改善箇所説明図

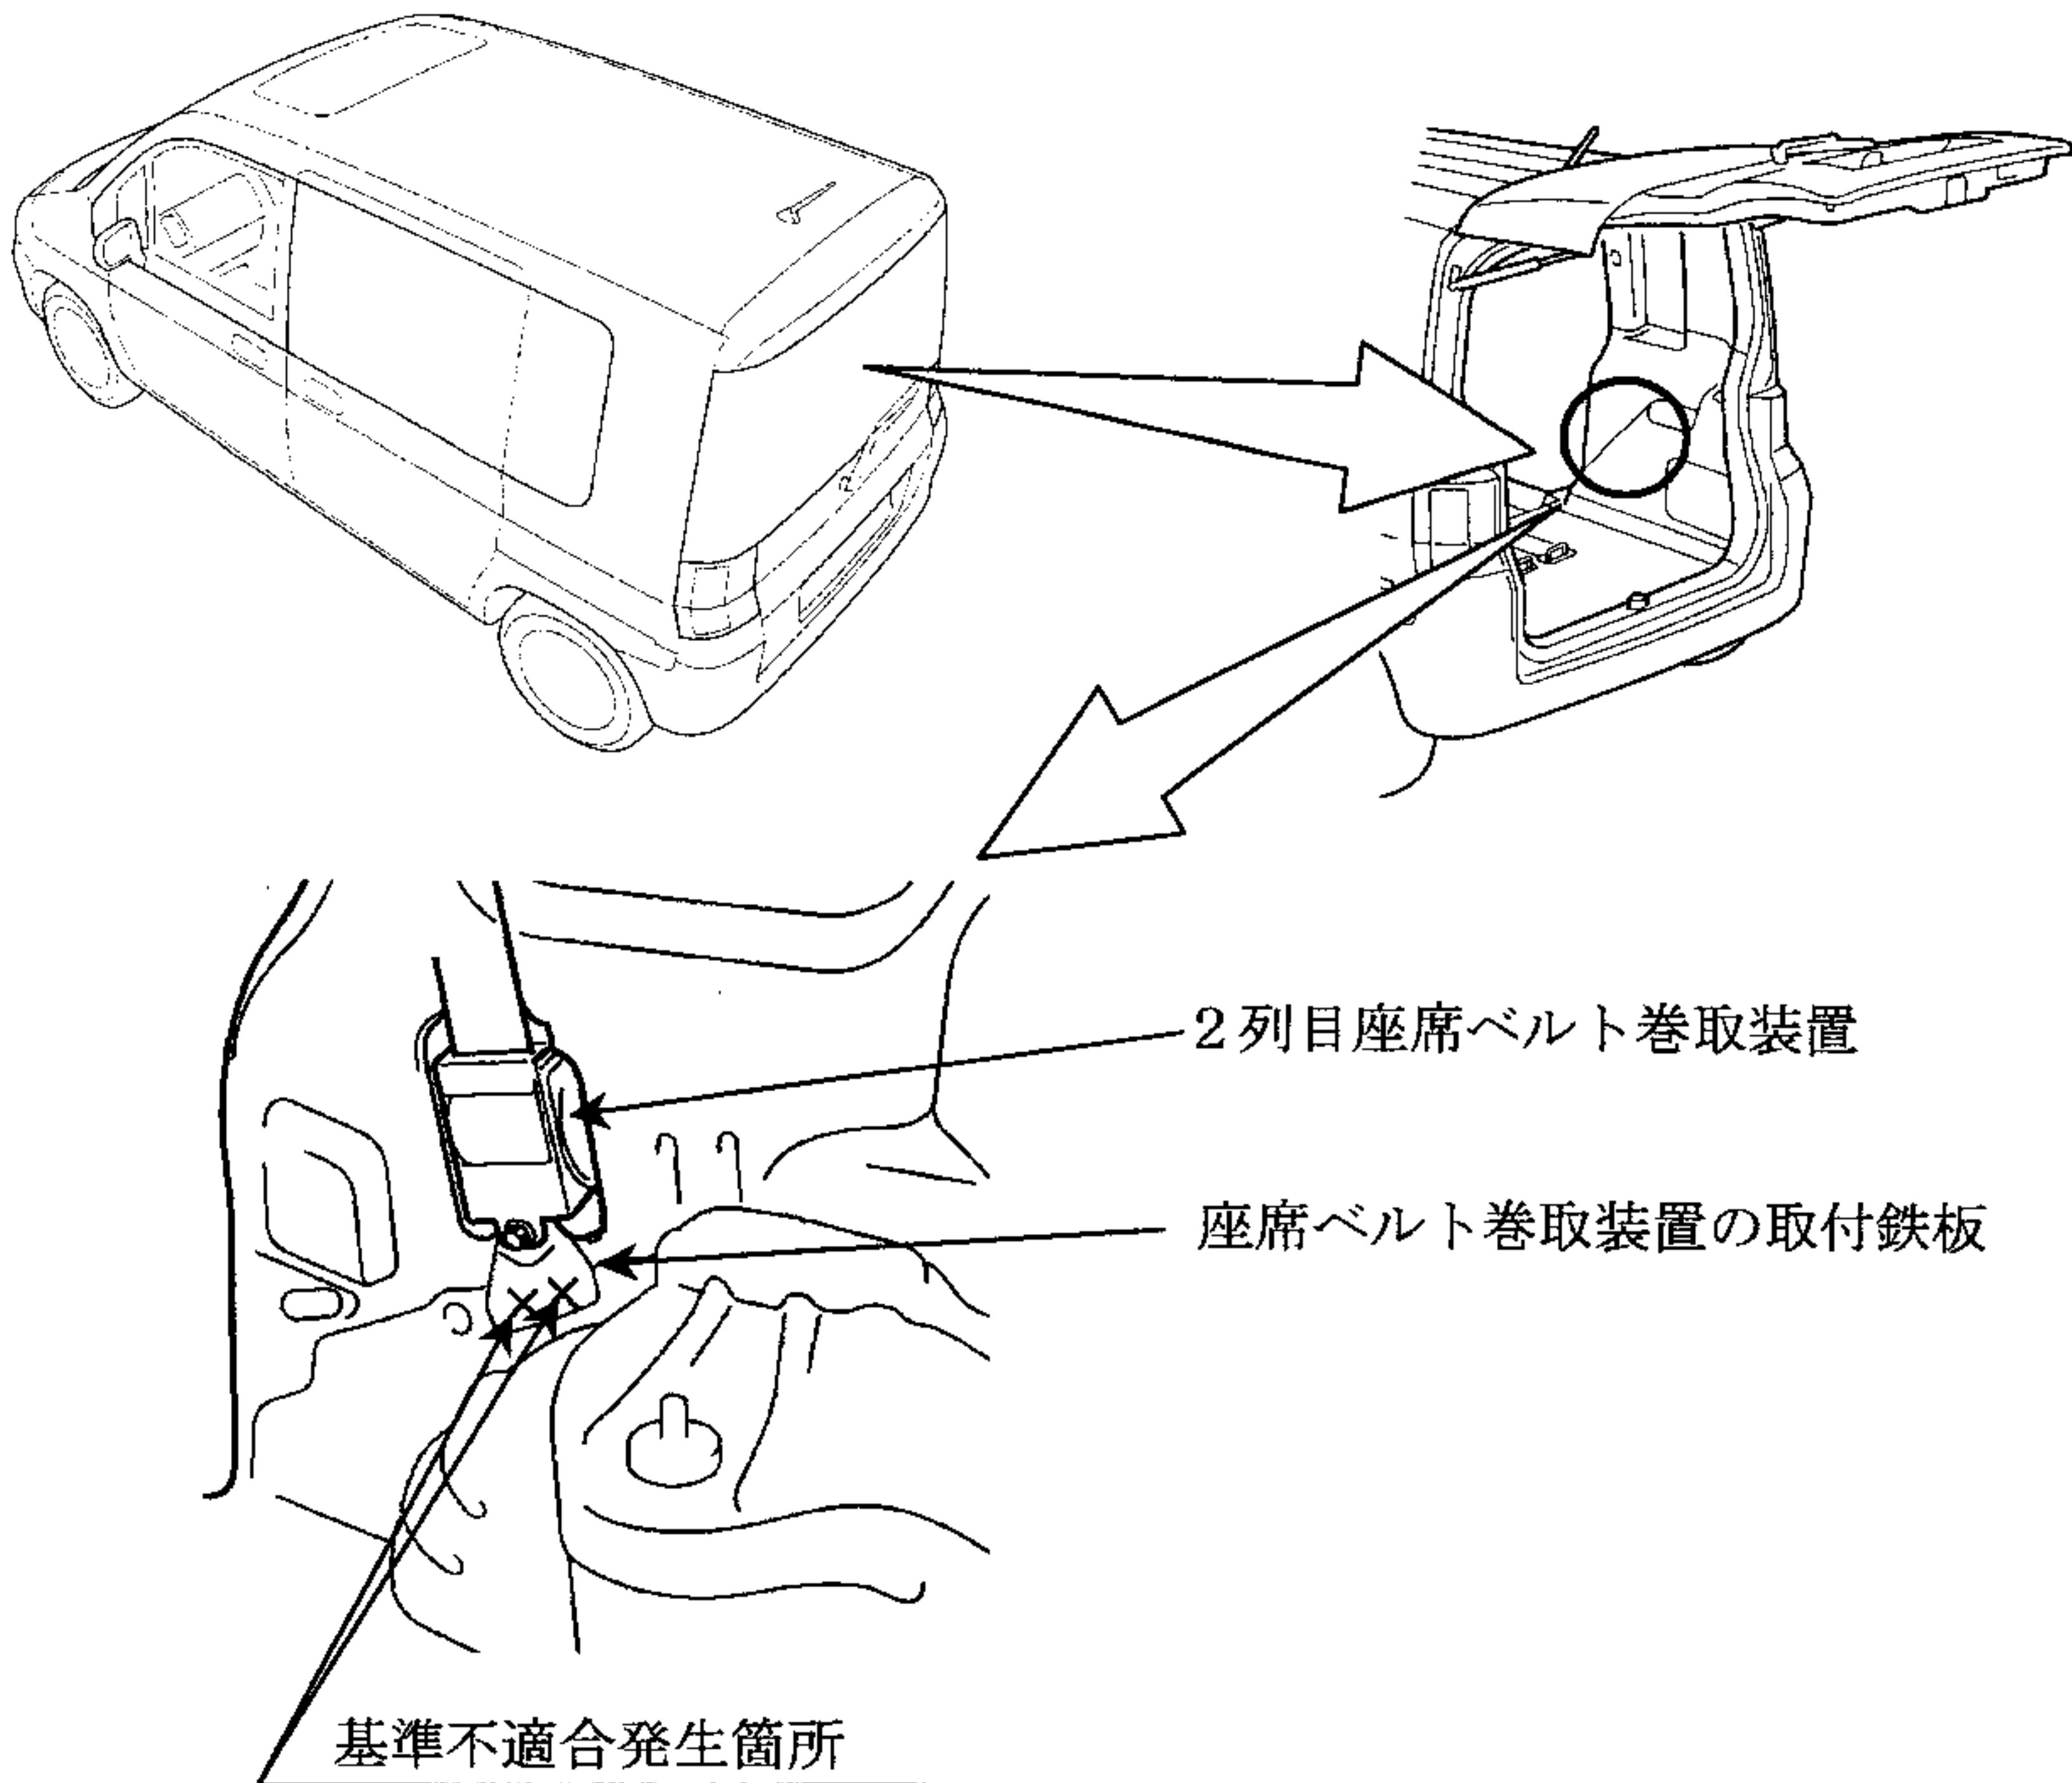
車体において、2列目右側座席ベルト巻取装置を取り付ける部分について、後部右側内面鉄板が一部溶接されていないものがあり、当該部に過大な荷重が加わると、ベルト巻取装置取付け部の鉄板が剥がれて乗員を拘束できなくなる。

対策前	対策後
溶接位置	追加溶接位置 (座席ベルト巻取装置 取付部及び右側内面鉄 板周辺)

全車両点検し、溶接が指定位置にないものは追加溶接を行う。

識別：テールゲートの右側ヒンジの右側取付ナットに黄色ペイントを塗布する。
